Verslagnummer: 0527-191216-05 Datum van het onderzoek : 16/12/19
Extra controle datums:

ADRES INSTALLATIE : DRIESSEN PETER
KERKSTRAAT 10
3321 OUTGAARDEN

PROCES-VERBAAL VAN HET ONDERZOEK VAN EEN ELEKTRISCHE LAAGSPANNINGSINSTALLATIE

Visualisatie van de installatie

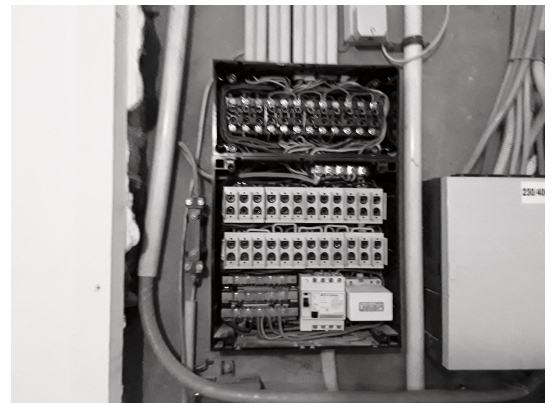
- 1 Het één draadsschema ontbreekt (art. 16 AREI).
- 2 Het situatieschema ontbreekt (MB 27/7/1981).
- 3 De houder van de beveiliging is niet voorzien van aangepaste kalibreerelementen (art. 251 AREI).
- 4 Niet gebruikte opening(en) in het bord zijn niet afgedicht (art. 49, 248 AREI).
- 5 Gevaar voor rechtstreekse aanraking: genaakbare delen onder spanning (art. 49, 248 AREI).
- 6 Het gebruik van geleiders van het type VOB, zonder bijkomende afscherming is niet toegestaan (art. 207, 210 AREI).
- 7 Het gebruik van geleiders van het type VTLmB (côte-à-côte) is niet langer toegestaan (art. 5, 209 AREI).
- 8 Opbouwstopcontacten en/of -schakelaars zonder achterplaatje mogen niet rechtstreeks op een brandbare ondergrond bevestigd worden (art. 9, 104 AREI).

De installatie mag in dienst blijven indien zonder vertraging wordt voldaan aan de vastgestelde inbreuken en de gepaste maatregelen getroffen worden opdat de installatie geen gevaar vormt voor personen of goederen.
De installatie is niet conform.
De installatie dient opnieuw gecontroleerd te worden uiterlijk op Datum akte + 18 maanden. .
